Progetto per la realizzazione di impianto eolico denominato "Poggio alle Pancole" Comune di Lajatico (PI).
Codice della procedura 7874 data di avvio 4-1-2022.

Progetto per la realizzazione di un impianto eolico, denominato "Poggio alle Pancole", costituito da n. 7 aerogeneratori, per una potenza complessiva pari a 42 MW, e delle rispettive opere di connessione alla RTN, da realizzarsi nel Comune di Lajatico (PI). Cod procedura 7874

OSSERVAZIONI – ALLEGATO 3

DOC 1

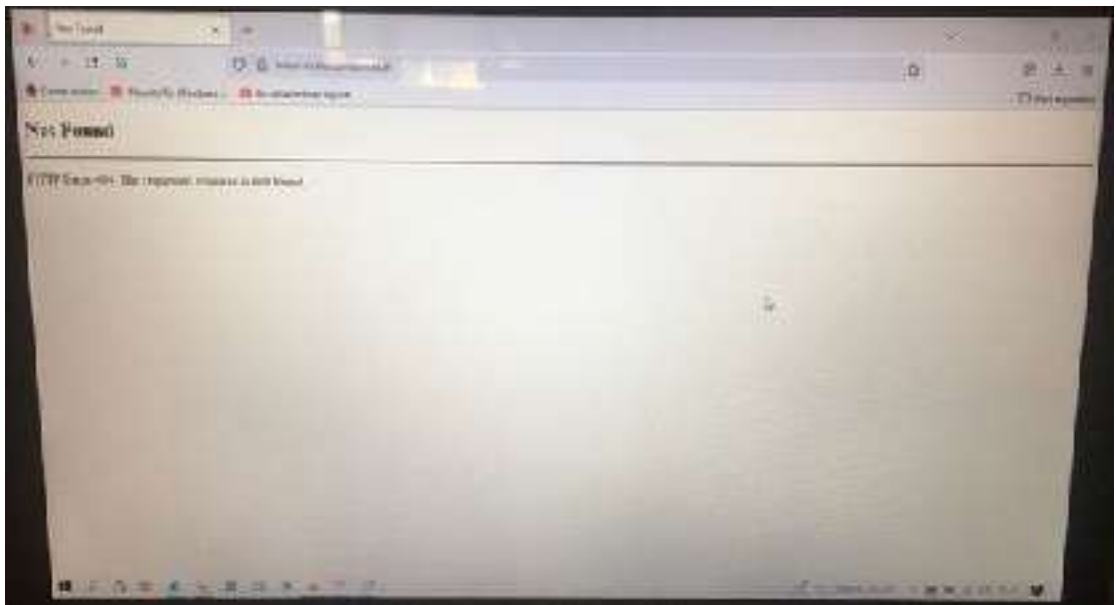
Preliminarmente, preme evidenziare che si riscontrano anomalie e scarsa trasparenza per l'accesso al sito web del MITE ove effettuare la pubblica consultazione della documentazione progettuale, a cominciare dall'AVVISO PUBBLICO che indica un link non funzionante (www.va.minambiente.it) (vedi **DOC. 1**).

DOC 3

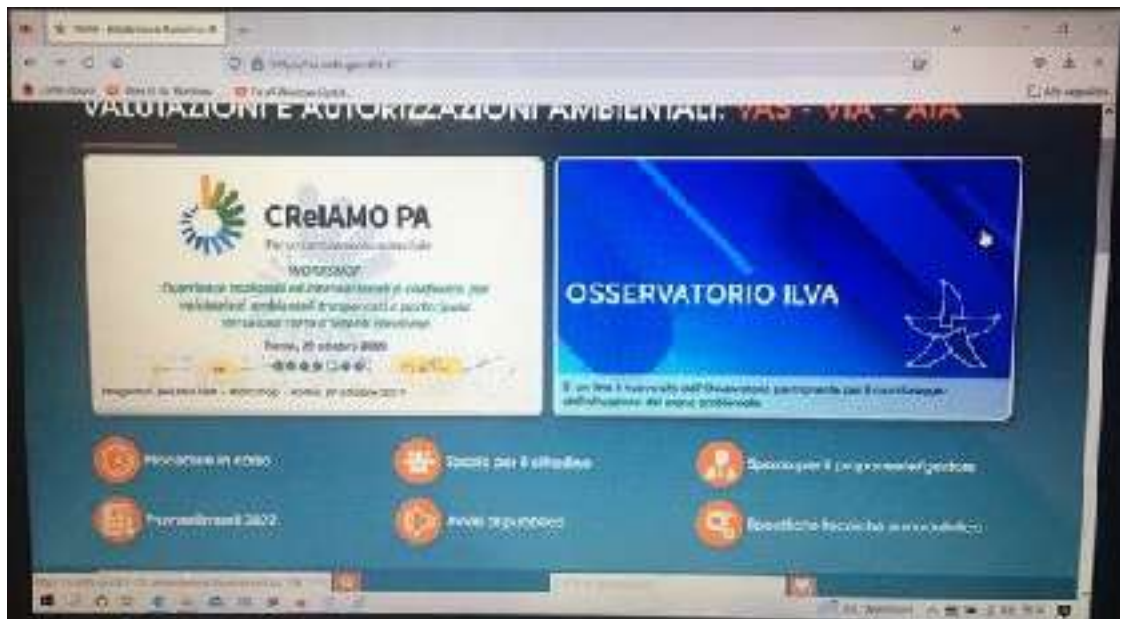
Facendo un altro percorso per accedere ai documenti del progetto e cioè cercando sul motore di ricerca il Ministero della Transizione Ecologica ed entrando nel sito web del MITE – Valutazioni e autorizzazioni ambientali - VAS-VIA-AIA e cliccando su procedure in corso (vedi **DOC. 2**), si aprono elenchi di pratiche di cui 1848 riguardanti la “Valutazione Impatto Ambientale”; in nessuna delle sottovoci compare il progetto in argomento, nemmeno tra quelle che riguardano la legge obiettivo (vedi **DOC. 3**).

DOC 6

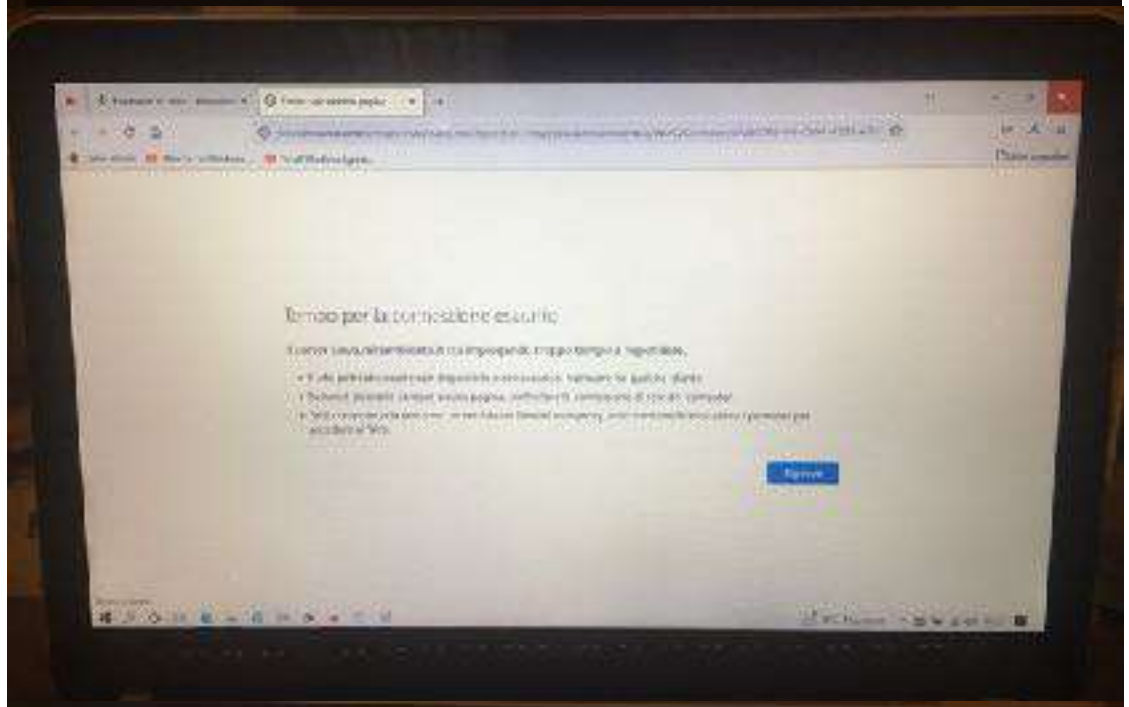
Neanche ritornando sulla home page del MITE valutazioni e autorizzazioni ambientale, nella barra in basso, scrivendo “LAJATICO” si riesce ad entrare in una pagina che contiene un elenco con il progetto in argomento: la schermata che appare dice infatti che “*Si è verificato un errore*” (vedi **DOC. 6 e 7**).

Estratto tavola 20V036_L_Visibilita_Lajatico_beni_A1_DEF.pdf

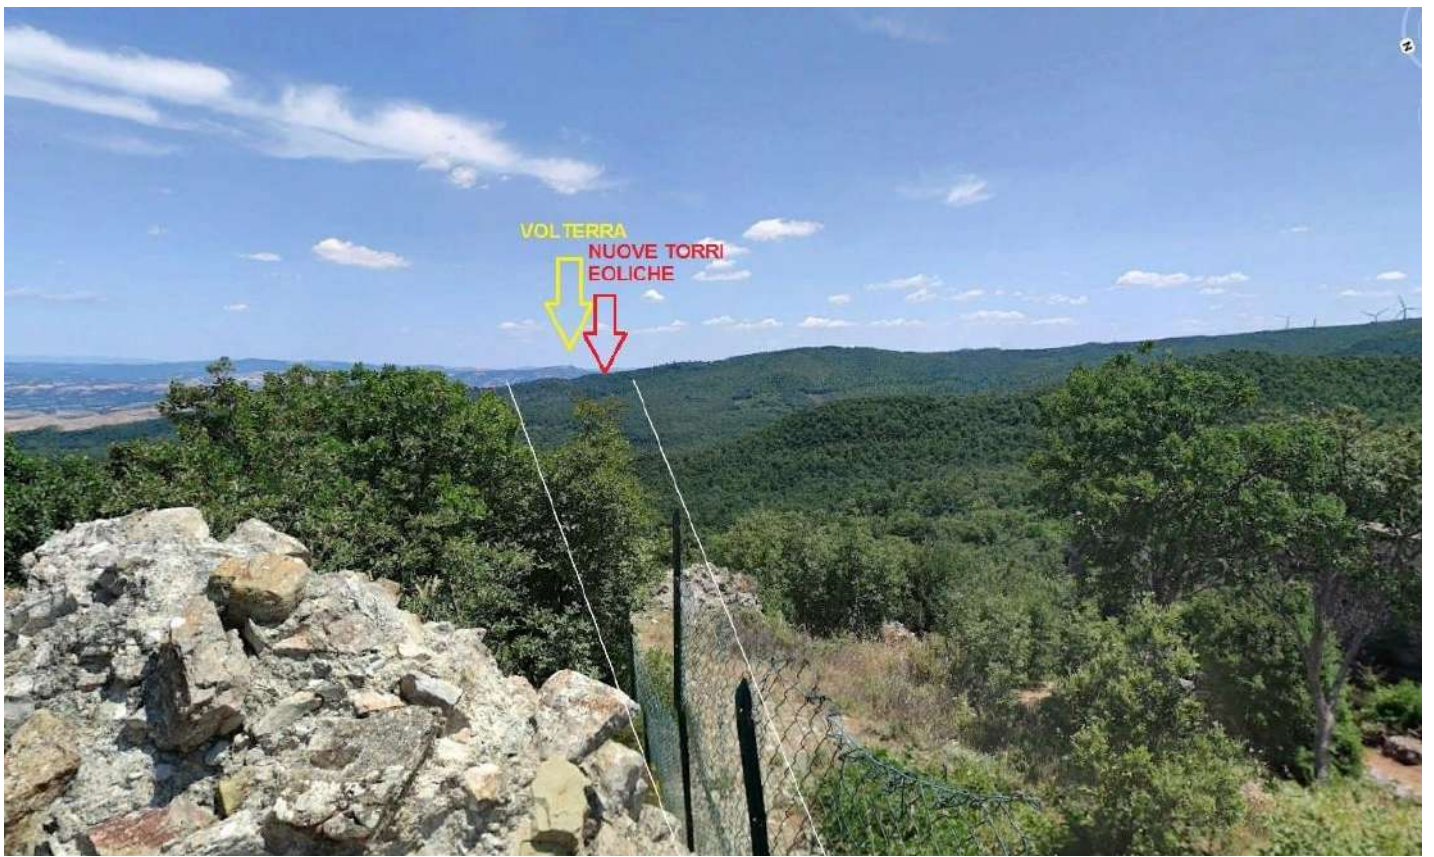
Posizione della Rocca di Pietracassia al centro delle direttrici visive verso i Monti Pisani (rocca della Verruca), Isola d'Elba (Rocca del Volterraio), Volterra

Il progetto del nuovo parco eolico invece è posto proprio lungo la direttrice Rocca di Pietracassia – Volterra, e le prime torri eoliche sono site ad una distanza molto ridotta dalla Rocca (meno di 2 chilometri). La realizzazione del Parco potrebbe perciò distruggere per sempre la più importante direttrice visiva storica che ancora possiamo apprezzare, con grave, insipiente e irreparabile danno al paesaggio, alla storia e alla cultura del territorio.

Vista dalla Rocca di Pietracassia verso Volterra – il nuovo parco eolico andrebbe ad impattare proprio sulla direttrice, e posto a meno di 2 chilometri, impedirebbe la vista di Volterra dalla Rocca; il parco eolico esistente, visibile sulla destra, è posto tra 4 e 6 chilometri, ed è èarzialemente nascosto da un colle più alto.

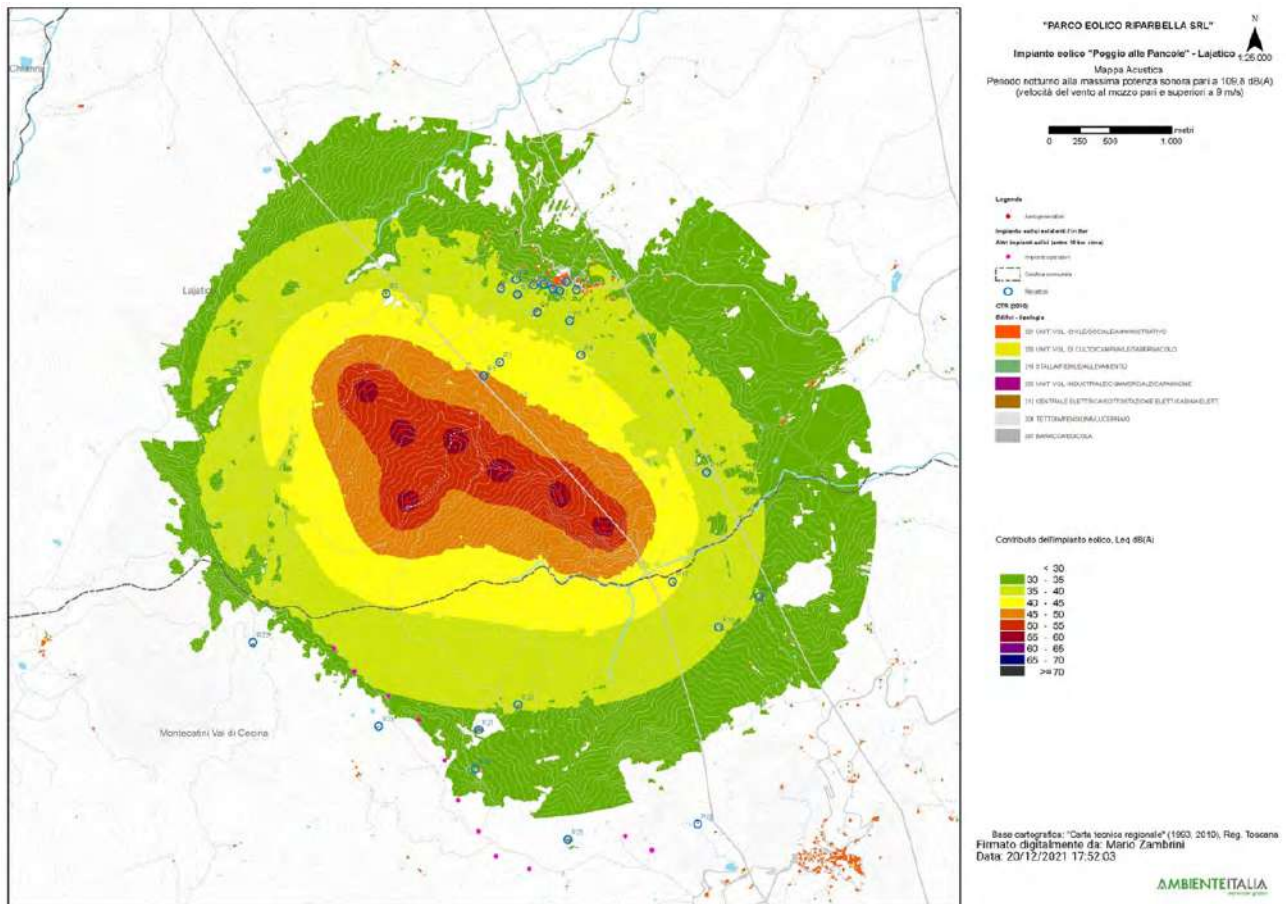
3. Nella valutazione del criterio differenziale a finestre chiuse si fa riferimento a un modello di facciata del fabbricato assolutamente non verosimile: il potere fonoisolante di un vetro 3 mm viene dichiarato 30 dB. Il potere fonoisolante di un vetro 3 mm, basta fare una veloce ricerca in letteratura, non supera i 25 dB e se ragioniamo di infisso nel suo complesso non siamo sopra i 20 dB. L'assunto della stanza 4 metri per 4 metri e volume 43 mc non è assolutamente cautelativo perché le camerette abitabili hanno superfici di calpestio inferiori ai 10 mq e volumi inferiori ai 30 mc. In ogni caso è pieno di stanze con superficie di calpestio inferiore ai 16 mq, basta una qualsiasi camera matrimoniale. La stima dell'indice dell'isolamento di facciata è quindi del tutto sovrastimata, quindi errata e porta a dichiarare che il livello di rumore ambientale a finestre chiuse è inferiore al limite di applicabilità sia di giorno che di notte. Ciò non è corretto e, in situazioni di bassa rumorosità residua come stimata/misurata dai tecnici, quando il differenziale si applica, SI SUPERA. Risulta evidente che senza l'assunto della valutazione errato dell'isolamento di facciata il criterio differenziale a finestre chiuse risulta superato.

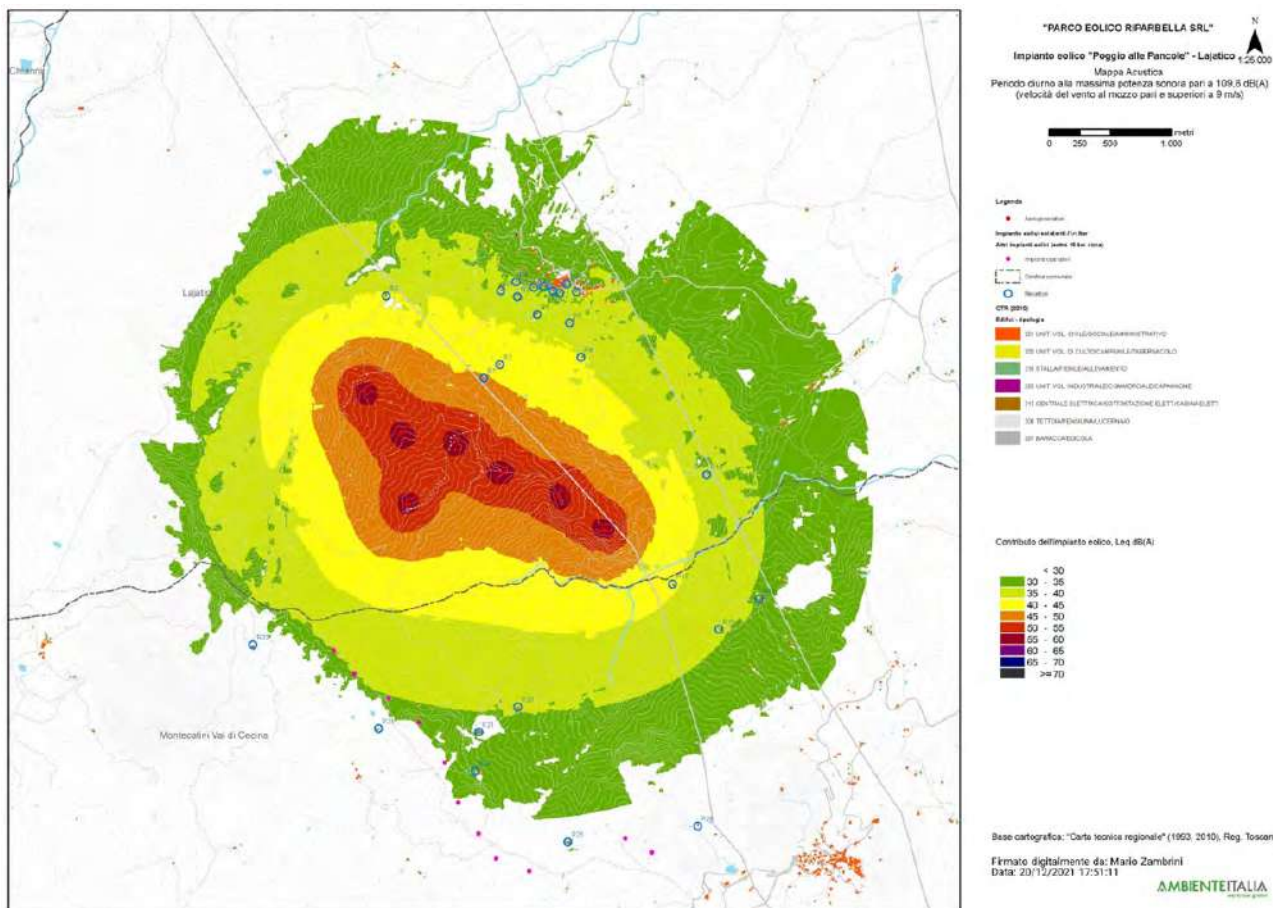
4. L'osservazione ancora più cogente riguarda l'assunto dell'abbattimento di una parete a finestre aperte pari a 10 dB. 10 dB di abbattimento, prova qualsiasi misura che si possa fare in qualsiasi situazione, può andare bene in caso di parete molto grande, di importante R_w e con finestra piccola, inferiore al 5% della superficie finestrata. Già una stanza normalissima di una cameretta con finestra 1,2x1,4, mediante misura a 1 m dalla facciata in esterno e una all'interno con fonometro a 1 m dalla finestra aperta e oltre 1 m dalle altre superfici riflettenti microfoni a 1,5 m di altezza non presenta abbattimento del rumore superiore a 6 dB, a meno di non avere all'interno un ambiente sovraccarico di arredi solo fonoassorbenti in una condizione assolutamente non realistica. Se poi ci spostiamo a una camera con una banale porta finestra da 1,2mx2,4m si perde un ulteriore dB di abbattimento e in situazioni, che esistono tranquillamente, di infissi ampi (tipo 1,8x2,4 o 2x2,4 o anche oltre) si arriva a situazioni in cui l'unico abbattimento che offre la parete è la riduzione di 3 dB dati dai coefficienti di riflessione di facciata. Coefficiente di riflessione di facciata che, oltretutto, qui non risulta valutato.

Se ne deduce che ipotizzando un abbattimento delle pareti inferiore a quello della valutazione e conforme alle stime riportate il criterio differenziale a finestre aperte si applica e SI SUPERA, sempre con riferimento ai bassi livelli di rumorosità registrati e che sono caratteristici della zona.

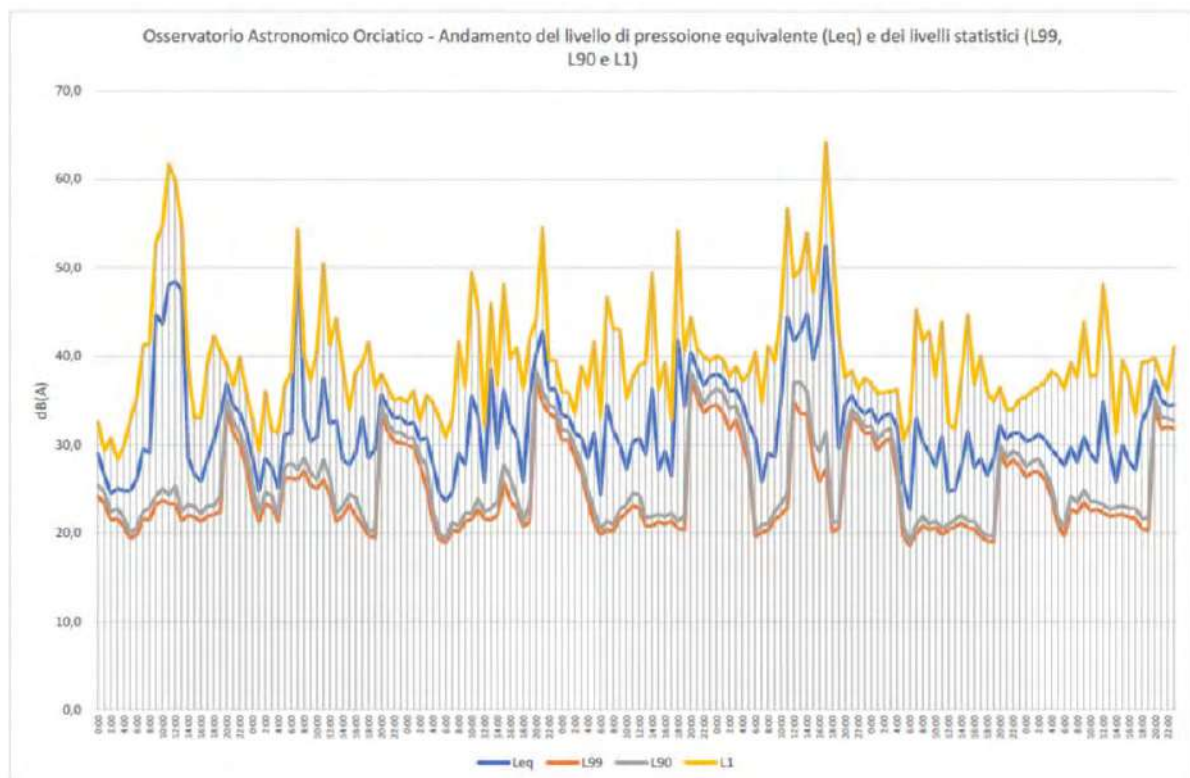
pagina 28 che in corrispondenza di livelli di pressione equivalente Leq intorno ai 45 dB(A), i livelli

di pressione istantanea L1 si aggirano intorno ai 63 e 65 dB(A) o comunque superiori a 50 dB(A) e questo per periodi di 4 e 9 ore, quindi per buona parte della giornata.
